W5300 Errata Sheet

Document History

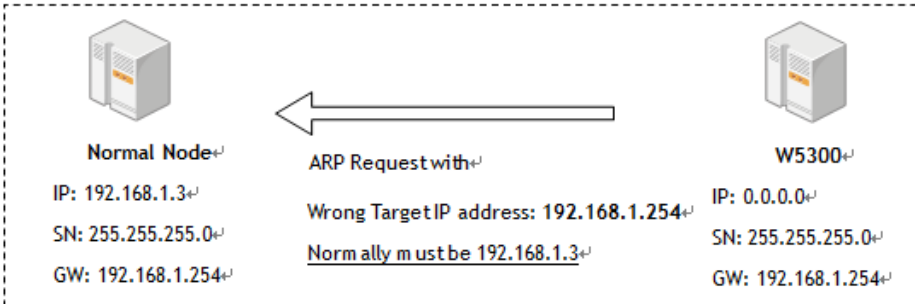
Erratum 4	
Phenomenon	Source IP 주소가 “0.0.0.0” 인 Node에서 W5300 칩에 ARP Request 패킷을 전송하면 W5300 칩은 올바른 Target IP 주소인 “0.0.0.0”가 아닌 저장된 Gateway IP 주소를 Target IP 주소로 ARP Reply 패킷을 전송하는 문제가 있다.
Condition	<div style="border: 1px dashed black; padding: 10px; margin-bottom: 10px;"> </div> <p>W5300 칩 내부의 ARP 처리과정에서 통신할 Target IP주소가 “0.0.0.0”일 때, Subnet계산의 오류로 인해 Target IP 주소인 “0.0.0.0”을 다른 Subnet에 존재하는 IP 주소로 잘못 판단하여 Target IP주소를 저장된 자신의 Gateway IP주소로 변경해서 ARP reply패킷을 전송하는 오류가 발생한다.</p>
Solution & Recommendation	<div style="display: flex; justify-content: space-around;"> <div style="border: 1px solid black; padding: 5px; width: 30%;"> <p>Before applying (without solution)</p> <pre> W5100 Initialization ... set GW : 192.168.1.254 set IP : 192.168.1.2 set SN : 255.255.255.0 ... </pre> </div> <div style="font-size: 2em;">→</div> <div style="border: 1px solid black; padding: 5px; width: 30%;"> <p>After applying (with solution)</p> <pre> W5100 Initialization ... set GW : 192.168.1.254 set IP : 192.168.1.2 set SN : 255.255.255.0 ... </pre> </div> </div> <div style="display: flex; justify-content: space-around; margin-top: 10px;"> <div style="border: 1px solid black; padding: 5px; width: 45%;"> <p>TCP Connect</p> <pre> ... Get SIPR If SIPR = 0.0.0.0 Clear SN : 0.0.0.0 Else to maintain previous SN value after " Execute connect command " ... </pre> </div> <div style="border: 1px solid black; padding: 5px; width: 45%;"> <p>UDP Send</p> <pre> ... Get SIPR If SIPR = 0.0.0.0 Clear SN : 0.0.0.0 Else to maintain previous SN value after " Execute connect command " ... </pre> </div> </div> <p>이 Erratum을 피하기 위해 TCP의 “Connect” 명령과 UDP의 “SEND” 명령을 제외하고 항상 설정한 값으로 subnet mask register 값을 유지한다. TCP connect 명령과 UDP send 명령은 ARP 패킷을 송신하기 때문에 위 그림처럼 유효한 subnet mask 값을 전역변수에 저장해두고 TCP connect와 UDP send 명령을 수행할 때만 subnet mask register 값을 0으로 설정하고 명령이 완료 되면 다시 subnet mask register 값을 저장해놓은 값으로 변경한다. 위의 내용을 적용했을 경우에는 Subnet broadcasting이 되지 않는다. Example pseudo code:</p>

/* Global variable declaration for subnet mask value */
unsigned char subnet_val[4];
/* W5100 initialization function */
Function Initialize_W5100( )
{
...
/* Clear the subnet mask register */
    IINCHIP_WRITE(SUBR0, 0);
    IINCHIP_WRITE(SUBR1, 0);
    IINCHIP_WRITE(SUBR2, 0);
    IINCHIP_WRITE(SUBR3, 0);
/* Save the right subnet mask value if the subnet is 255.255.255.0 */
    subnet_val[0] = 255;
    subnet_val[1] = 255;
    subnet_val[2] = 255;
    subnet_val[3] = 0;
...
}
/* TCP connect function */
Function TCP_Connect( )
{
...
/* Clear the subnet mask register again and keep it */
    IP_Val[0] = IINCHIP_READ(SIPR0);
    IP_Val[1] = IINCHIP_READ(SIPR0+1);
    IP_Val[2] = IINCHIP_READ(SIPR0+2);
    IP_Val[3] = IINCHIP_READ(SIPR0+3);
    If( IP_Val[0]==0 && IP_Val[1] ==0&& IP_Val[2] ==0&& IP_Val[3] ==0)
    {
        IINCHIP_WRITE(SUBR0, 0);
        IINCHIP_WRITE(SUBR1, 0);
        IINCHIP_WRITE(SUBR2, 0);
        IINCHIP_WRITE(SUBR3, 0);

}
/* Execute TCP connect command */
    IINCHIP_WRITE(Sn_CR(socket), Sn_CR_CONNECT);

/* Wait for command done */
    while(Sn_CR(socket));
/* Set the subnet mask register to the right value using the variable */
    IINCHIP_WRITE(SUBR0, subnet_val[0]);
    IINCHIP_WRITE(SUBR1, subnet_val[1]);
    IINCHIP_WRITE(SUBR2, subnet_val[2]);
    IINCHIP_WRITE(SUBR3, subnet_val[3]);
...
}
/* UDP sendto function */
Function UDP_Sendto( )
{
...
/* Clear the subnet mask register again and keep it */
    IP_Val[0] = IINCHIP_READ(SIPR0);
    IP_Val[1] = IINCHIP_READ(SIPR0+1);
    IP_Val[2] = IINCHIP_READ(SIPR0+2);
    IP_Val[3] = IINCHIP_READ(SIPR0+3);
    If( IP_Val[0]==0 && IP_Val[1] ==0&& IP_Val[2] ==0&& IP_Val[3] ==0)
    {
        IINCHIP_WRITE(SUBR0, 0);
        IINCHIP_WRITE(SUBR1, 0);
        IINCHIP_WRITE(SUBR2, 0);
        IINCHIP_WRITE(SUBR3, 0);
    }
/* Execute UDP send command */
    IINCHIP_WRITE(Sn_CR(socket), Sn_CR_SEND);
/* Wait for command done */
    while(Sn_CR(socket));
/* Set the subnet mask register to the right value using the variable */

IINCHIP_WRITE(SUBR0, subnet_val[0]);
    IINCHIP_WRITE(SUBR1, subnet_val[1]);
    IINCHIP_WRITE(SUBR2, subnet_val[2]);
    IINCHIP_WRITE(SUBR3, subnet_val[3]);
...
}
